**「渦電流探傷試験、超音波探傷試験及び漏えい率試験に係る
日本電気協会の規格の技術評価に関する検討チーム 第3回会合における
日本電気協会への説明依頼事項」に対する回答(JEAG4217-2018)**

令和2年12月11日
(一社)日本電気協会
原子力規格委員会

**1. JEAG4217-2018「原子力発電所用機器における渦電流探傷試験指針」に関する
説明依頼質問**

図 1 PWR 原子炉容器出入口セーフエンド溶接部用 ECT ケーブル断面

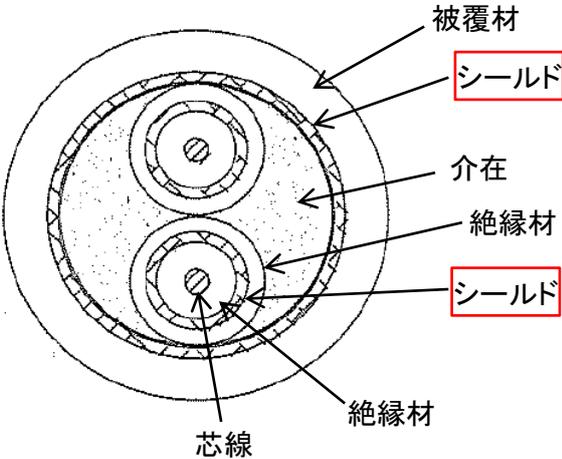
2)資料2-1(2)(b)には、放射線によるノイズが検出結果に与える影響に関して、「高シールドケーブルやプリアンプ(中間増幅器)の使用によりSN比を確保することが可能」とあります。SN比を確保した事例を提示してください。

実績調査の結果、実機探傷を実施した PWR 原子炉容器出入口管台及び蒸気発生器出入口管台のセーフエンド溶接部等の ECT で使用したプローブに、プリアンプ並びに高シールドケーブルを採用した実績はありませんでした。

下図に原子炉容器出入口管台セーフエンド溶接部に適用した ECT プローブのケーブル断面図を示します。高シールドケーブルではありませんが、一般的なシールドを施した同軸ケーブルであり、本ケーブルを用いたプローブでの探傷で放射線によるノイズは認められていません。

現状では実績がありませんが、今後の ECT の適用範囲の拡大に伴い、放射線ノイズの影響が無視できない検査箇所が出てきた場合には、高シールドケーブルやプリアンプが有効な対策になると考えます。

図2 リフトオフを用いた照射効果の有無に対する確認方法

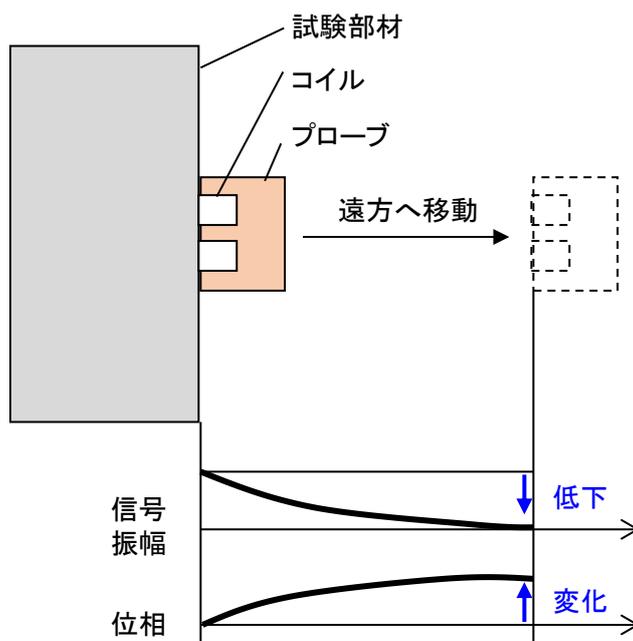
4) 資料2-1(3)(b)には「信号の分類」のうち欠陥以外の信号の特性を比較することで照射効果の影響の有無は確認できると考えます」とあります。何を評価すると何が分かるのか、その根拠は何かについて説明してください。

一例として、リフトオフ信号を用いた照射効果の有無に対する確認方法を図を用いて説明します。リフトオフ信号は、プローブと試験部材の距離が離れることにより、信号振幅、位相が変化します。信号振幅と位相変化の挙動は、試験部材の導電率と比透磁率により定まります。照射効果により電磁気特性が著しく変化している場合には信号振幅の低下および位相変化は大きく変化します。従って、対比試験体と実プラントの代表部位でのリフトオフ信号の挙動を比較し、信号が変化する傾向を評価することで、照射効果の影響の有無を確認できます。
